Vysvětlení, změna nebo doplnění zadávací dokumentace č. 7

Název veřejné zakázky	UK – Výstavba Kampusu Albertov – Biocentrum
Druh a režim veřejné zakázky	Veřejná zakázka na stavební práce zadávaná v nadlimitním režimu
Profil zadavatele	https://zakazky.cuni.cz/
Evidenční číslo ve VVZ	Z2023-018663

Schéma schodiště v atriu:

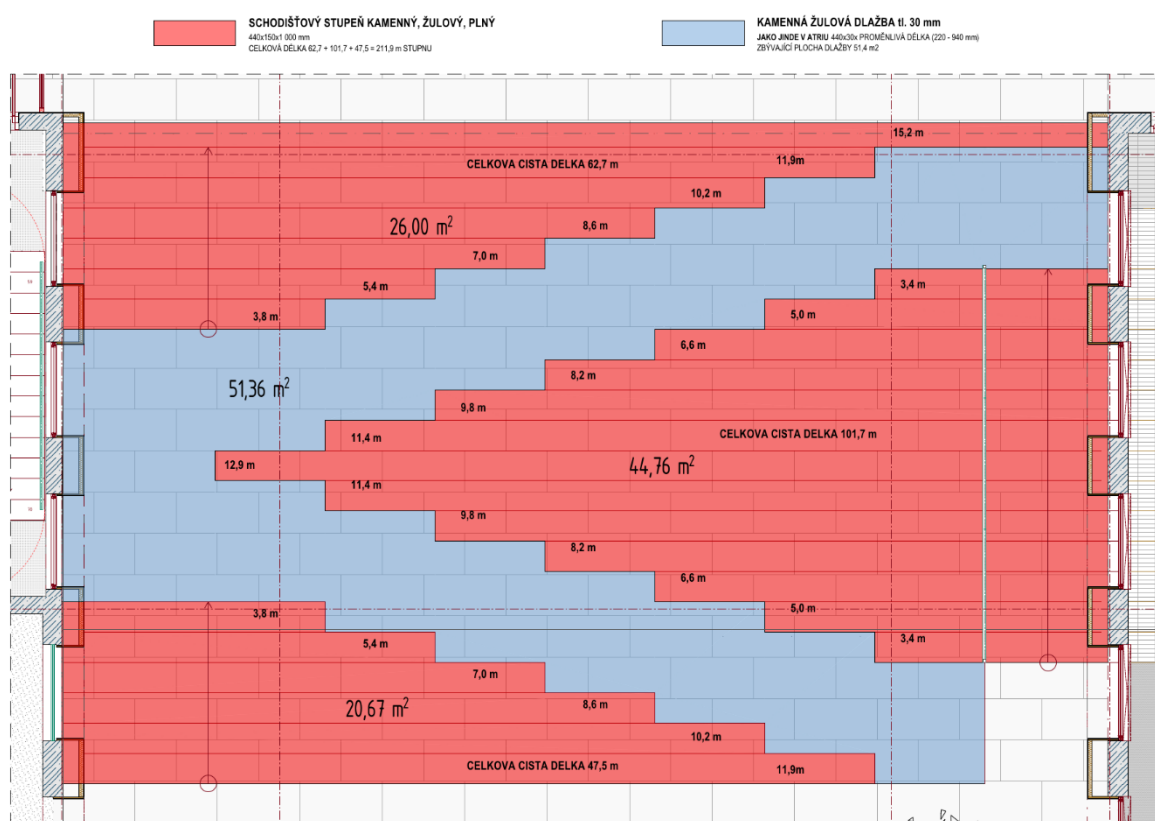
Výkaz výměr, list BCA D.3 - SO 01 - Archite... položky č. 1160, 1161, 1162 dlažby z kamene

V uvedených položkách tvoří celkovou výměru součet podlahových ploch dotčených místností. V místnosti č. 1.000 Atrium je ovšem součástí plochy i rozsáhlé vyrovnávací schodiště vč. ramp.

Cena za toto schodiště a rampy nelze ocenit stejnou jednotkovou cenou jako zbývající podlahu z kamenné dlažby, a navíc není nikde uvedena výměra podstupnic tohoto schodiště. Žádáme o doplnění samostatné položky pro schodiště a rampy a doplnění výměry podstupnic.

- červenou barvou jsou vyznačeny schodišťové stupně
 - kamenné žulové bloky rozměru 440 x 150 x 1000 mm
 - čistý rozměr schodišťového stupně 440 x 114,3 mm
 - celková délka bez prořezu je 211,9 m

- modrou je znázorněna dlažba rampy stejná jako jinde v atriu
 - tj. tl. dlažby 30 mm, šířka 440 mm, délka proměnlivá 220-940 mm
 - Celková plocha dlažby bez prořezu mezi stupni je 51,4 m²

V rámci VV REV 01 byly doplněny položky 1382-1384 a upraveny výměry položek a 1160–1161
